改善箇所説明図

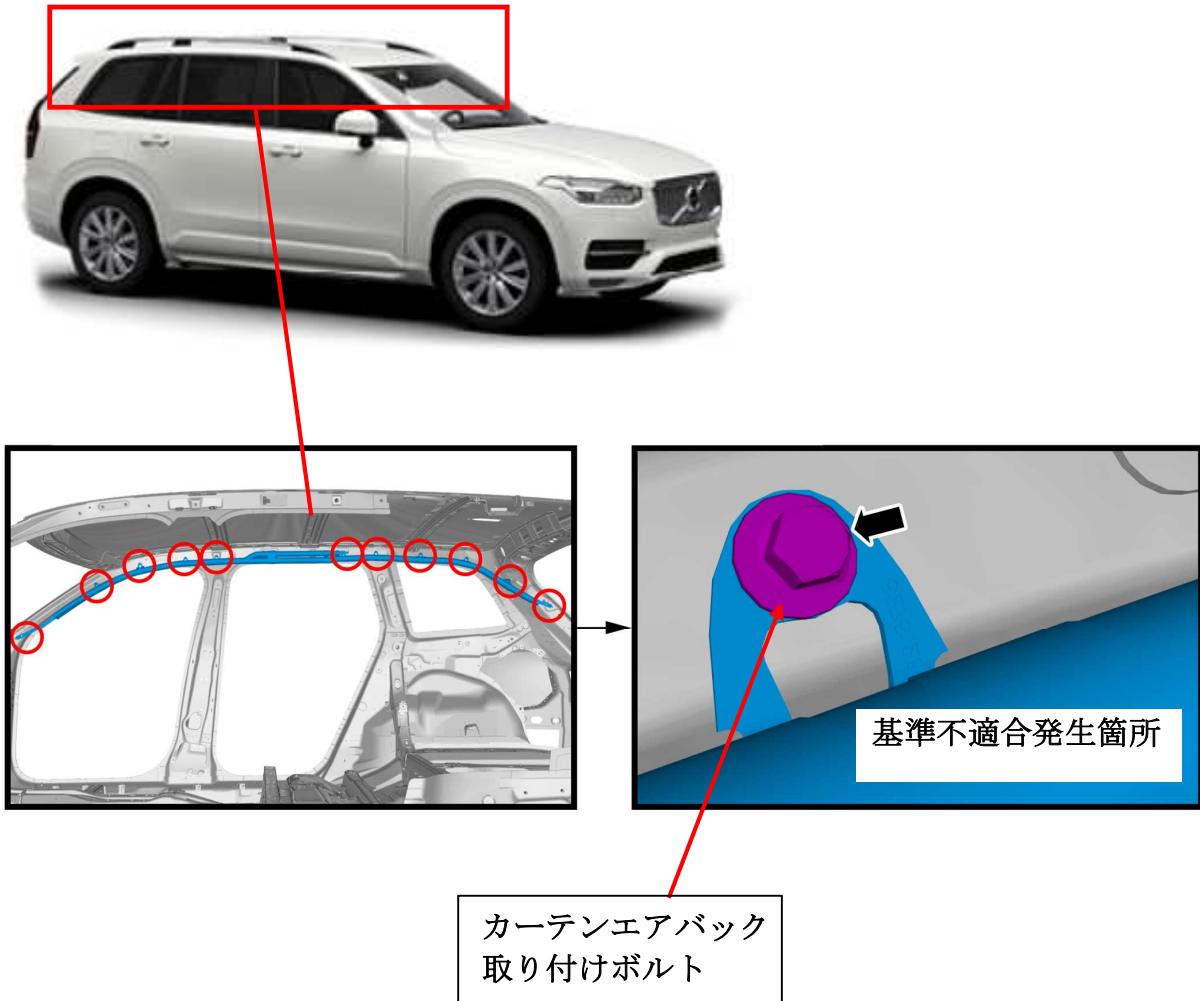
基準不適合発生箇所

カーテンエアバッグにおいて、当該カーテンエアバッグを車体に取り付けるボルトの強度が不足しているため、締め付け負荷でボルトが破損することがある。そのため、衝突時にカーテンエアバッグが適正に展開せず、乗員に過度の傷害を与えるおそれがある。

改善の内容

全車両、カーテンエアバッグ取り付けボルトを対策品と交換する。

識別

運転者席側ドア開口部のドアストライカー付近に外—2470 のステッカーを貼付する。
